護岸バリエーション検討資料

1. 護岸バリエーションについての主なご意見と護岸断面への反映

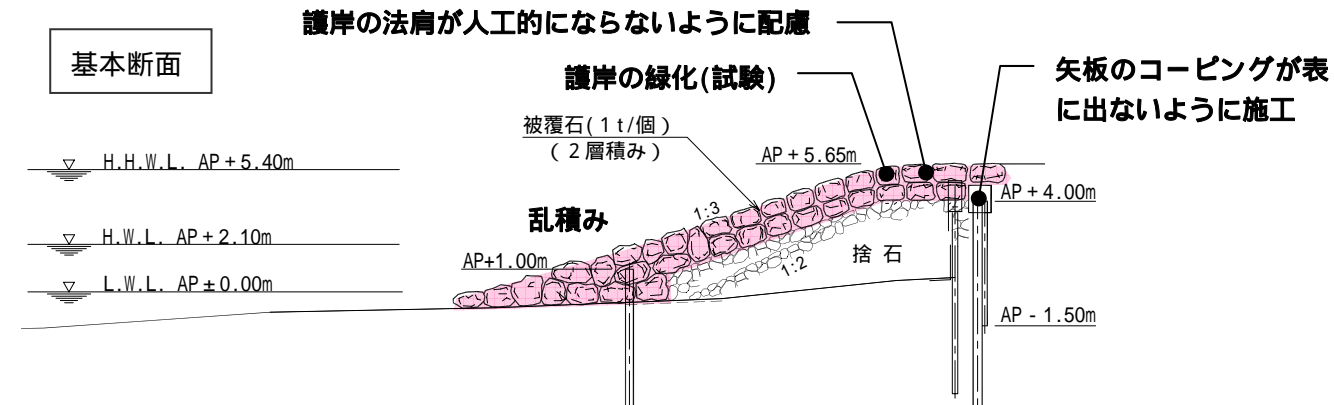
これまでの委員会・勉強会での主なご意見	第2期まちづくり地区前面の護岸断面に反映した機能
<p>デザイン</p> <ul style="list-style-type: none"> 天端の通路が平面的に曲線を描いていた方が景観的に良い。 展望場所、遊歩道等の整備により海に触れ合える場として工夫すべきである。 パーゴラ等の施設は必要ないと思う。 天端の緑が連続することが望ましい。今後、緑化計画の検討が必要である。 階段、小段の前は降りる人がいるかもしれないので、安全のために法先に変化を付けないほうがよい。 人がアクセスする場所は、人工物(ブロック等)を使用してもよいのではないか。(茜浜の例のように) 自然素材を使うと違和感がなくてよい。 階段ブロックを用いる場合は、色等の景観的な配慮が必要である。 水際の縦断方向の利用を検討したい。 石積み護岸は殺伐としているので緑化することにより景観に配慮する。 護岸の緑化は雑草が多くなって管理が大変であり、部分的実施がよい。 	<p>散策路 ベンチ</p> <p>天端の植栽 安全対策の施設(注意看板)</p> <p>水際へのアプローチ(石積階段、 コンクリート階段、階段ブロック)</p> <p>水際の歩行空間(小段) 護岸の緑化</p>
<p>生物指標</p> <ul style="list-style-type: none"> 潮間帯の距離を延ばすことが生物にとってよい。 A P + 3.0 mより下の部分でカーブを描いたほうがよい。湾入部ができると沿岸流や離岸流が生じ、生物の生息に都合がよい。また、景観上も好ましい。 木杭は強度的にもたないのではないか。 被覆石整備済区間の現状のように、石同士の間隔があいていると稚魚に適した環境であると考える。 50m 区間に限らず、現状の深浅図を把握して可能な範囲で法先に砂付けを実施できないか。 海岸保全区域内で護岸をどのような形状にすれば、砂付けに対応できるかを考えるべき。 	<p>護岸勾配(潮間帯)の変化 法先の変化</p> <p>被覆石の乱積み</p>

人の利用に配慮したバリエーション区間は近隣の習志野市茜浜と同等規模の50mで設定しています。

法先部の勾配が変化した断面は、第2期まちづくり地区全体で数カ所に整備します。整備箇所については、護岸機能の確保を前提に、構造の検討や経済性をふまえて設定します。
